ACTA DE INSPECCIÓN

CERTIFICA: Que entre los días uno de enero al treinta y uno de marzo se ha personado en la central nuclear de Santa María de Garoña (CNSMG), propiedad de NUCLENOR S.A., emplazada en el término municipal de Santa María de Garoña (Valle de Tobalina, Burgos). Esta instalación se encuentra en situación de Cese Definitivo de la Explotación según orden del Ministerio de Industria, Energía y Turismo IET/1302/2013, de fecha 5 de julio.

El titular fue informado de que la inspección tenía por objeto realizar las comprobaciones de los procedimientos del Sistema de Supervisión y Seguimiento de la C.N. Sta. María de Garoña correspondientes al primer trimestre del año 2018.

PVD-CI-412

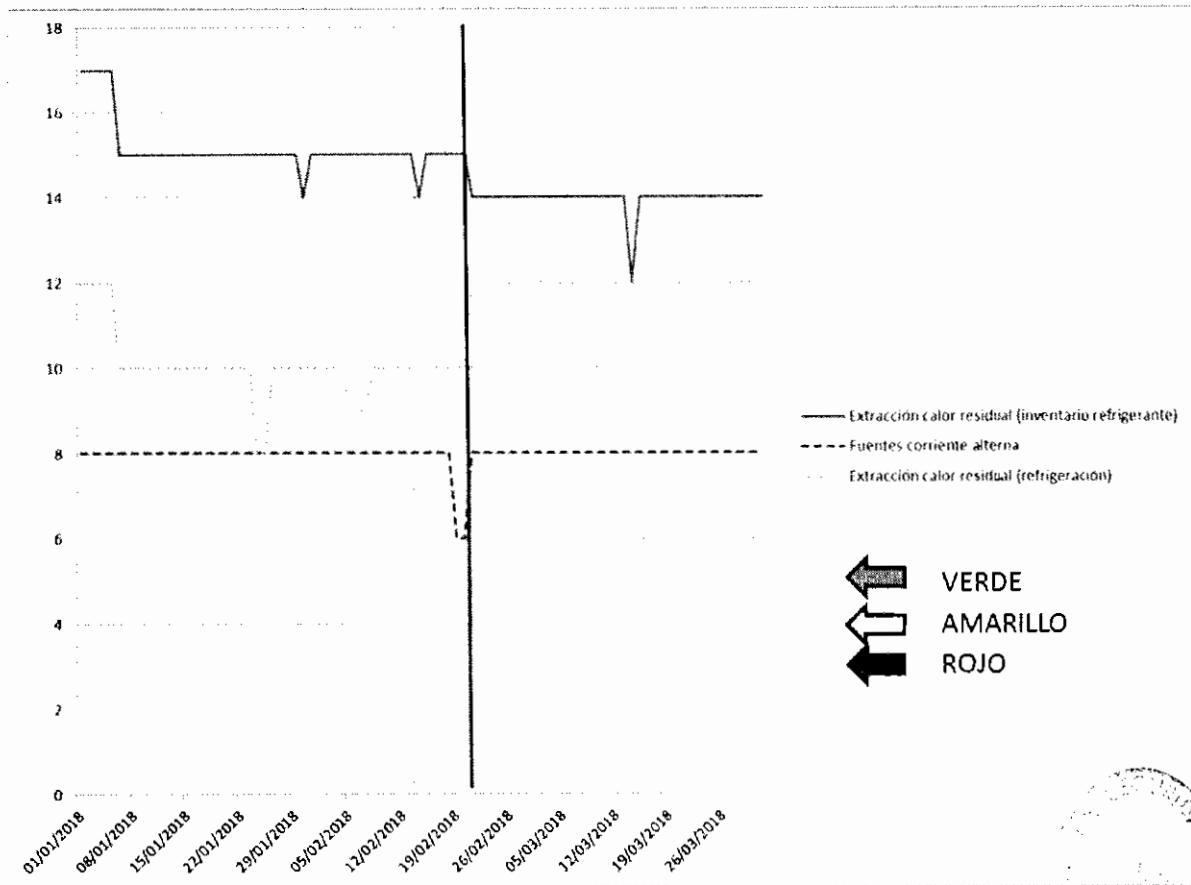
El día 15 de febrero se asistió a la prueba PVD-CI-412 (Prueba de caudal de la bomba B-60-7), tras el mantenimiento realizado al motor y a la hidráulica de la misma. La prueba consistía en comprobar si la bomba seguía dando el caudal requerido, para lo cual se

montó un tendido de mangueras de longitud reducida, con tres monitores de riego. Se colocaron dos caudalímetros en las líneas abastecidas por las válvulas V-60-44 y V-60-46. Al abrirse la válvula V-60-44, la presurización del manguerote acoplado a la misma provocó una pequeña fuga por el racor nº 50071 de conexión con el caudalímetro nº 1, que obligó a interrumpir la prueba parando el motor. Se cambió la junta de goma del racor y se volvió a comenzar la prueba. El objetivo era comprobar que la bomba proporcionaba un caudal superior a 455 m³/h con una presión en la descarga superior a 11 kg/cm². Tanto la presión como el caudal se alcanzaron correctamente, aunque el caudalímetro Siemens Sitrans F M Mag 8000 de refª 4410590854, calibrado el 26/09/2016 ofrecía dificultades para seleccionar el parámetro a vigilar (caudal) y mantener la lectura del mismo.
